Asunto: Observaciones sobre la carta de respuesta del Ministerio de Ambiente y Desarrollo Sostenible-MADS al oficio conjunto UPME-CNO-XM, "Impactos energéticos de la aplicación de la Guía metodológica para la estimación del caudal ambiental en Colombia".

El Centro Nacional de Despacho, CND-XM, entidad responsable de la operación del Sistema Interconectado Nacional-SIN y el Consejo Nacional de Operación - CNO, encargado de acordar los aspectos técnicos para garantizar que la operación integrada del SIN sea segura, confiable y económica, hemos recibido la comunicación del 14 de mayo¹, por medio de la cual el Ministerio de Medio Ambiente y Desarrollo Sostenible MADS dio respuesta a la comunicación que la UPME, XM y el CNO envió con los resultados de los análisis de impacto energético de la Guía metodológica para la estimación del caudal ambiental en Colombia.

Porcentaje promedio de aprovechamiento para los diferentes casos

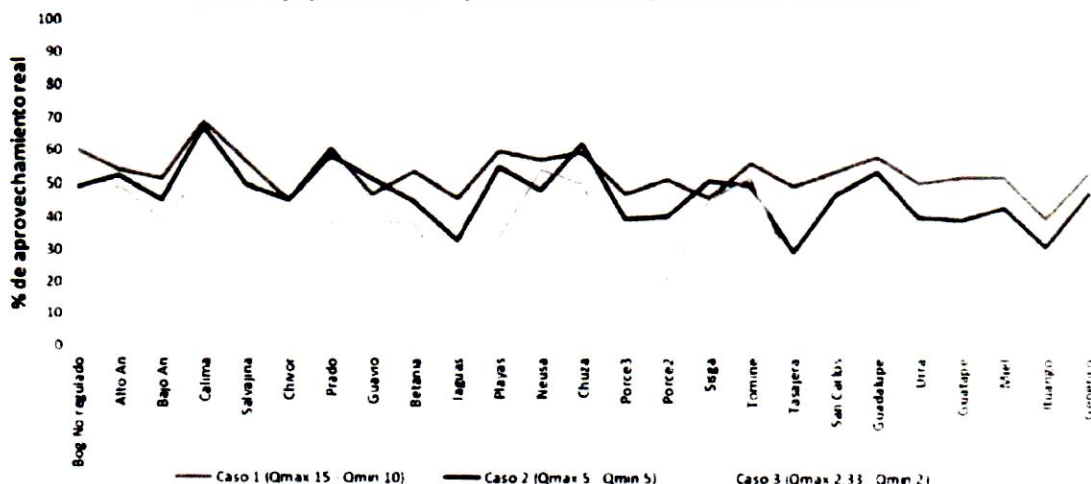
Considerando las limitaciones de tiempo con el que se contó para estimar el impacto sobre el sector, sólo fue posible modelar energéticamente uno de los casos considerados, seleccionando el más restrictivo, ello para tener una idea del mayor impacto esperado (escenario de menor aprovechamiento promedio). Lo anterior no quiere decir que para los otros dos casos los impactos sean mínimos o despreciables, pues a partir de los aprovechamientos promedios reales obtenidos (ver gráfica de porcentaje de aprovechamiento para los diferentes casos), es de esperarse que los otros dos escenarios también produzcan un impacto, si bien no de la misma magnitud, si de igual importancia para la confiabilidad energética del país.

Adicionalmente, debe tenerse en cuenta que el caso más restrictivo de aplicación de la metodología se hizo seleccionando de los tres casos, el que presentará el menor caudal de aprovechamiento promedio, el cual, si bien puede ser el más limitante para la energía media (por ser el de menor disponibilidad promedio de agua), no necesariamente es el más restrictivo desde el punto de vista de Energía Firme, pues para proyectos hidroeléctricos, dicha energía está condicionada al mes con menor caudal aprovechable (hay casos donde para un mes se presenta mayor media y menor posibilidad de aprovechamiento).

Por lo anterior, no compartimos la afirmación del MADS, donde se plantea que los resultados presentados son los más restrictivos al aplicar la metodología, pues como se mencionó anteriormente, en cualquiera de los otros dos escenarios (diferentes al más restrictivo), se pueden tener, en un mes, aprovechamientos más bajos, que conducirían a tener el mismo impacto en la Energía Firme.
